SERVICE-INFO

Nov vijak – napenjalni valj 531 0278 30

Model: Transporter T4

Št. LuK-AS: 531 0278 30

Slika 1: 531 0278 30

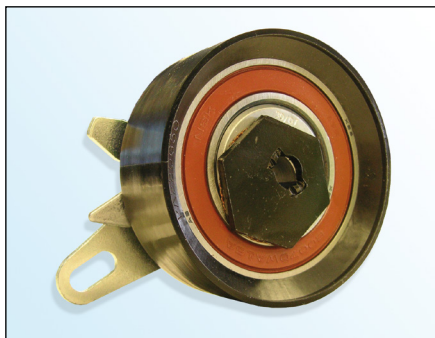
V sklopu neprestanega izpopolnjevanja naših izdelkov in zagotavljanja kakovosti dobavlja, LuK AS z napenjalnim valjem (**531 0278 30**) nov vijak **slika 3**.

- bolj ploska glava vijaka s torksom
- glava vijaka \varnothing **18,5 mm**
- razred trdnosti **10,9**
- varovalno sredstvo za vijak na navoju
- močnejše samozadrževanje

LuK-AS priporoča, da originalni vijak (**slika 2**) zamenjate z dobavljenim vijakom.

Pritezni moment: $20 \pm 1,5$ Nm
